Obra: ESCUELA ALBERGUE DOMINGO FRENCH
 Plano: E1-Plano de Estructuras
 Departamento: SARMIENTO

Obra: ESCUELA ALBERGUE DOMINGO FRENCH
Plano: E2-Plano de Estructuras
Departamento: SARMIENTO

Bancos de Hº

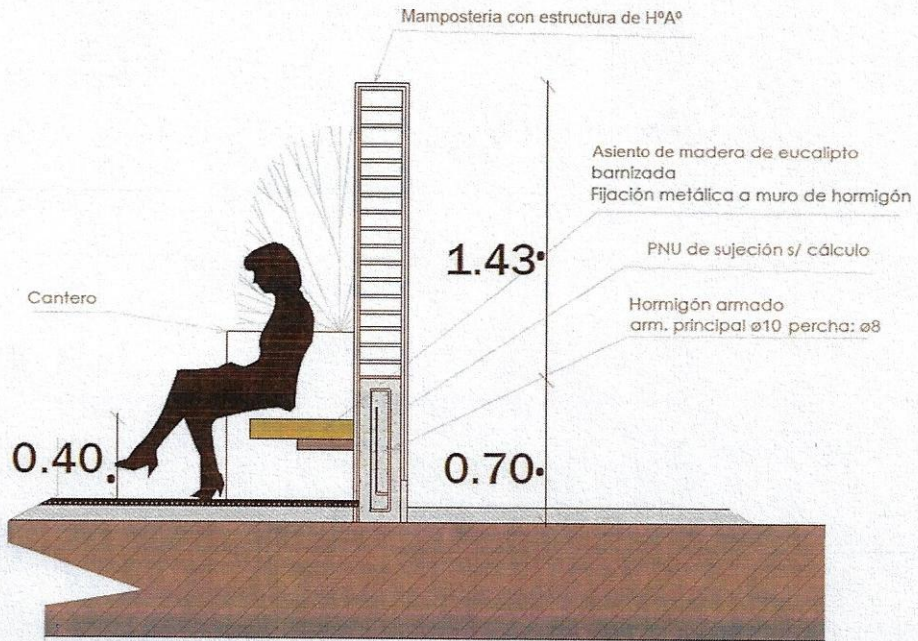
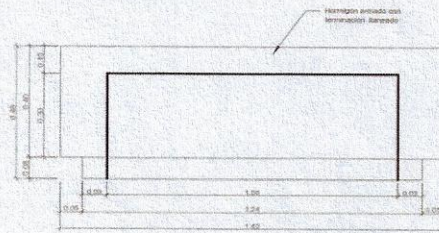
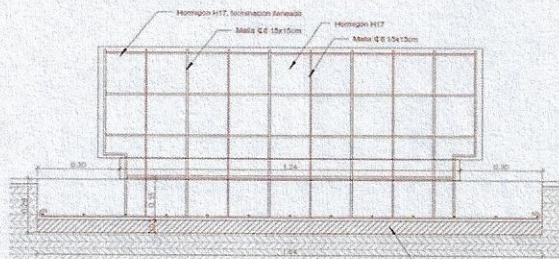
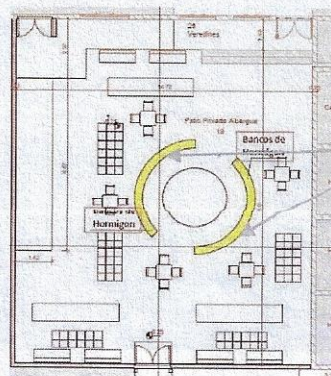
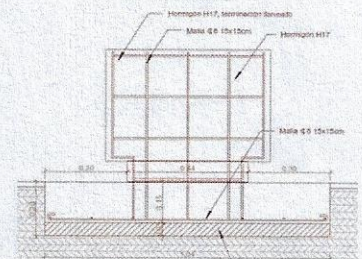
Pregunta 7: "Se requiere el detalle constructivo de: bancos (interiores y exteriores), bicicleteros y bebederos de agua."

Respuesta 7: Se adjuntan los detalles requeridos

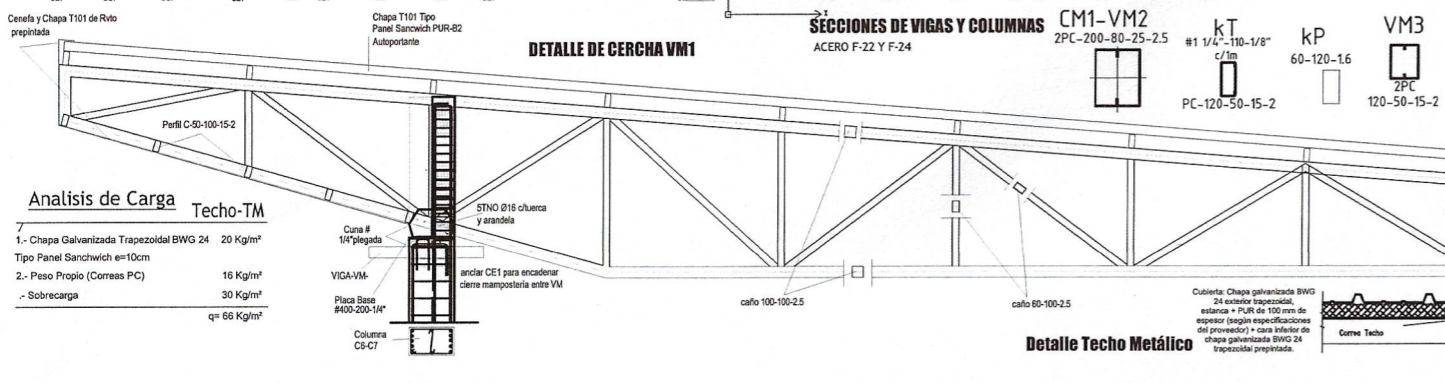
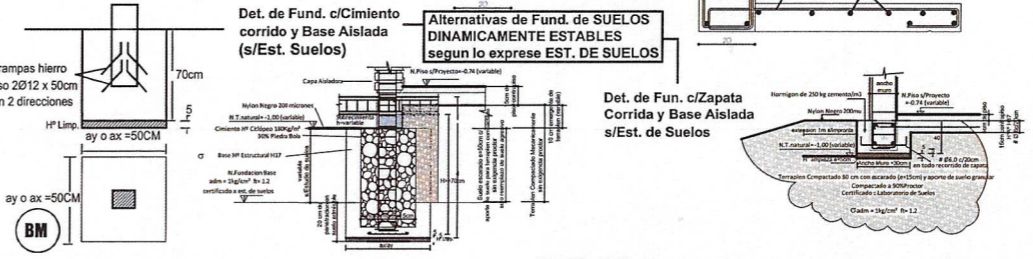
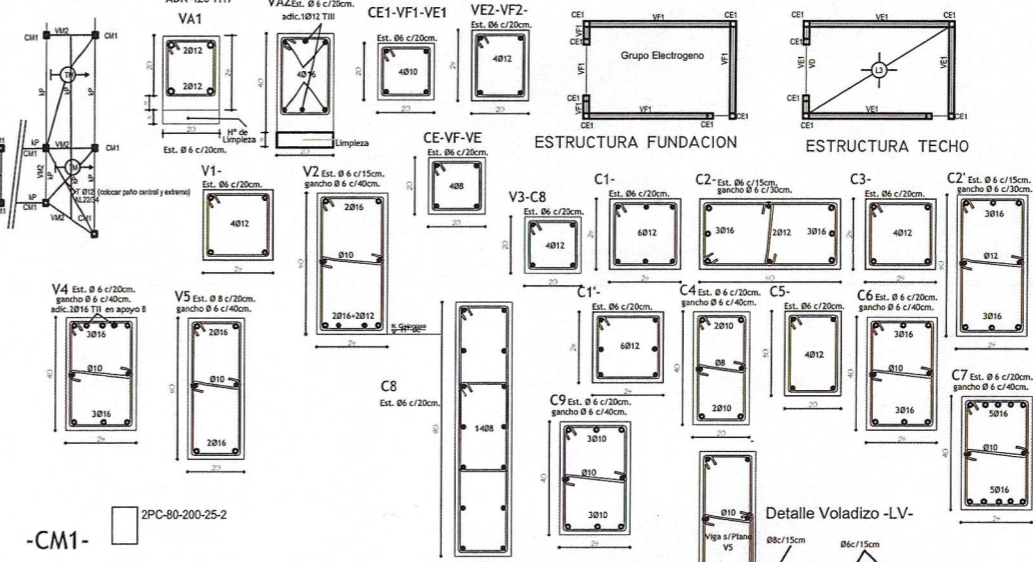
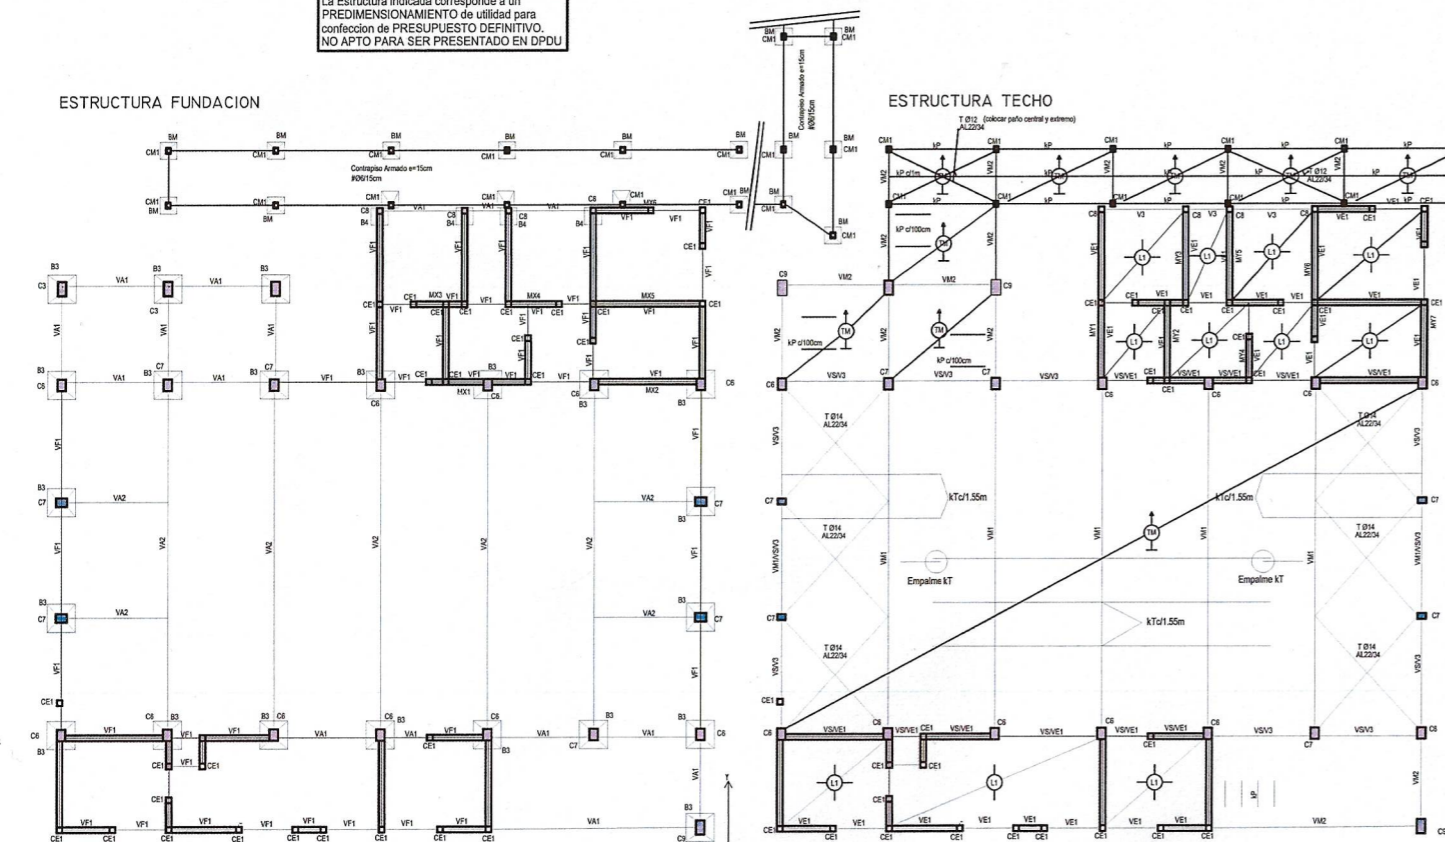
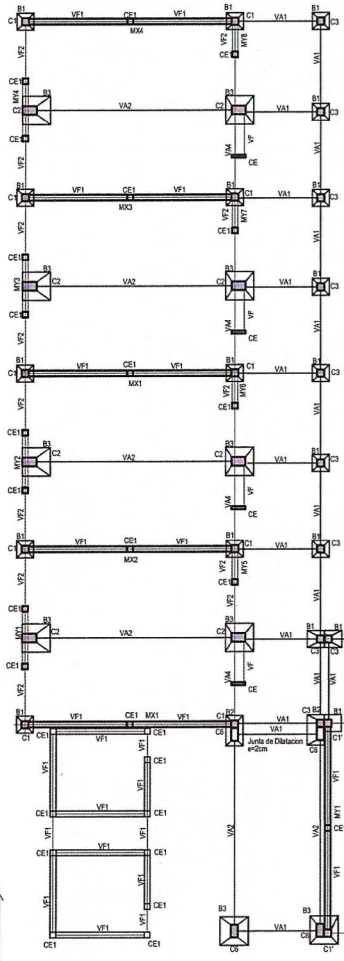
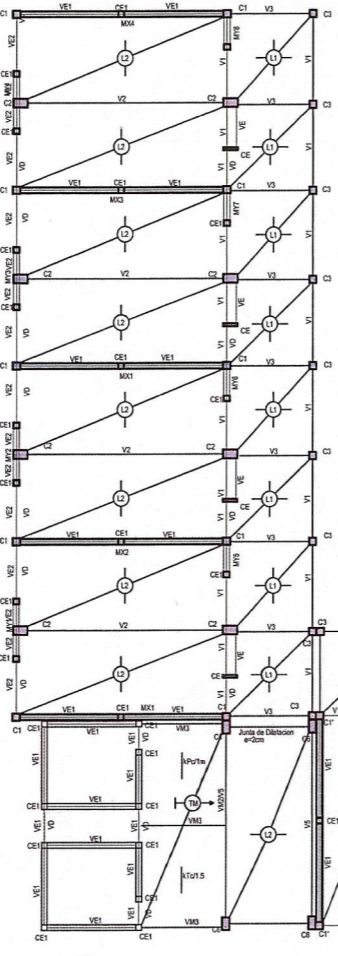
Pregunta 8: Por favor definir que tipo de fundacion se debera usar, porque plantea alternativa pero no existe estudio de suelo. Ya que en la planilla nombra cimiento para fundacion directa y zapata con terraplen para suelo inestable, cual de las dos se debe utilizar, corregir bien la planilla

Respuesta 8: La Empresa Contratista deberá realizar el estudio de suelo correspondiente (a su cargo). El tipo de fundación a realizar dependerá de dichos resultados y deberá estar aprobado por la DPDU.

Se adjunta plano de estructura actualizado.
